Dodatek č. 1 KE SMLouvĚ O DíLO

Smluvní strany se dohodly na následujících změnách ustanovení Smlouvy o dílo na akci „Parkoviště osobních automobilů u body B – Krajské zdravotní, a.s. Nemocnice Most, o.z.“ ze dne 11. 11. 2016

ZDŮVODNĚNÍ ZMĚNY KE ZL Č. 1

ZDŮVODNĚNÍ ZMĚNY KE ZL Č. 2

Schéma situování zatěžovacích zkoušek

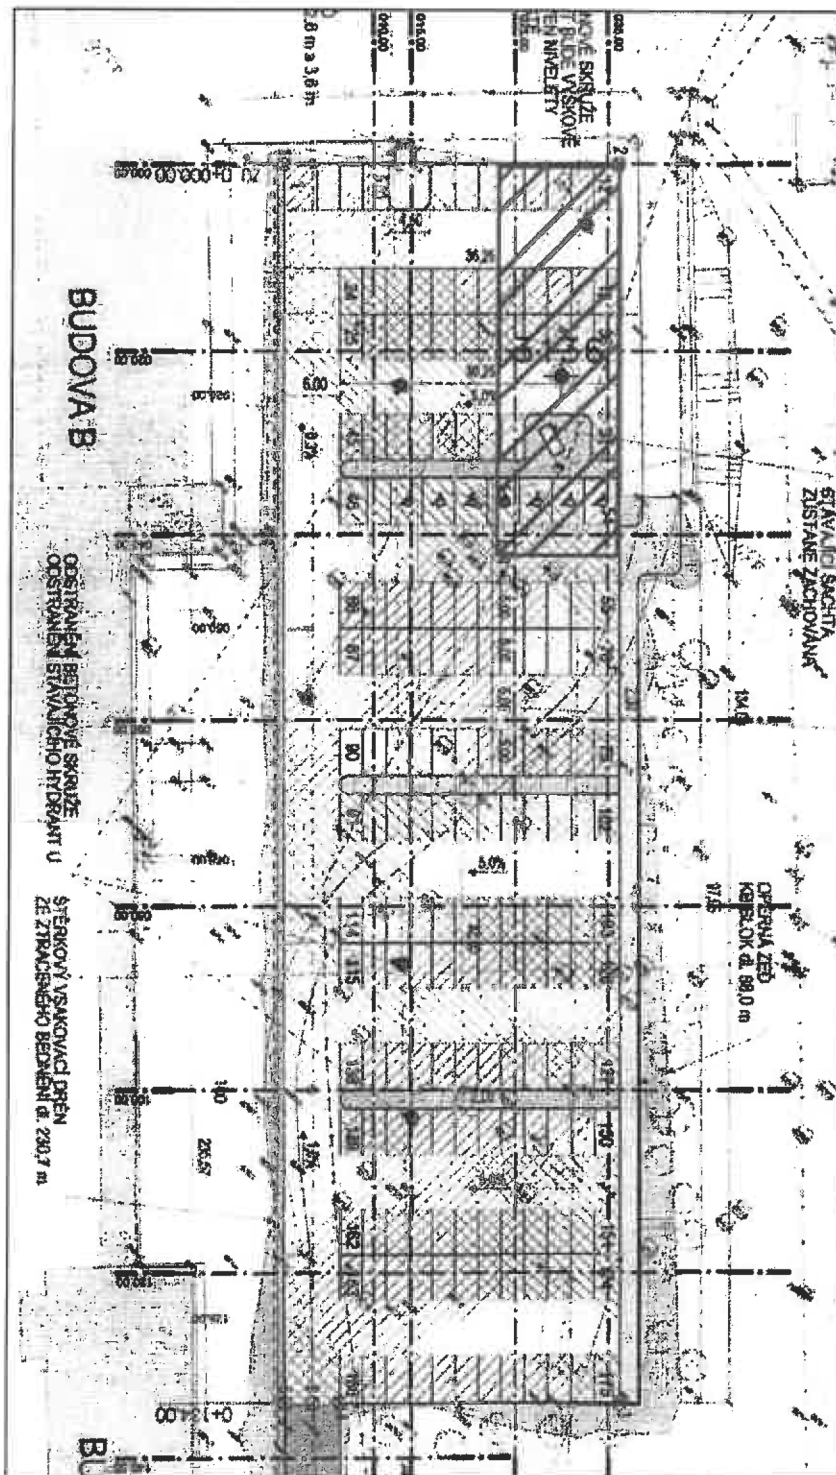
Dne 10.4.2017 byla provedena serie statických zatěžovacích zkoušek na pláni v ploše parkoviště. Jedna statická zkouška provedená v úrovni zemní pláně parkoviště neprokázala v kontrolním místě požadovanou hodnotu viz příložený protokol č. 078/17/SZZ. Na základě dosažených výsledků zatěžovací zkoušky geotechnik zhotovitele stavby konstatuje, že únosnost zemní pláně je v úseku cca 10 x 50 m (viz zakres v příloženém protokole č. 078/17/SZZ) nevyhovující a proto se doporučuje provést odtěžení zcela neúnosných zemin v úrovni aktivní zóny a mocnosti 0,4 m a nahradit vhodným materiálem např. štěrkodrtí o stejné mocnosti.

Statická zatěžovací zkouška provedená v úrovni zemní pláň parkoviště *neprokázala* v kontrolním místě požadovanou hodnotu modulu přetvárnosti $E_{def,2} \geq 20 \text{ MPa}$. Vzájemný poměr příslušných modulů přetvárnosti $E_{def,2}/E_{def,1}$ byl stanoven v požadovaných mezích. Na základě dosažených výsledků zatěžovací zkoušky geotechnik zhotovitele stavby konstatuje, že *únosnost zemní pláň je v úseku cca 10 x 50 m nevyhovující a proto se doporučuje provést odtěžení zcela neúnosných zemin v úrovni aktivní zóny o mocnosti 0,4 m a nahradit vhodným materiálem např. štěrkokdrtí o stejné mocnosti. Dále je nutno dbát na správné odvodnění sanované plochy.*

Sanovaná plocha

Odtěžení, nakládka, odvoz a likvidace zeminy z aktivní zóny 200m³.
Náhrada mocnosti štěrkodrtí frakce 0/63 200m³.
Statická zatěžovací zkouška 1ks.
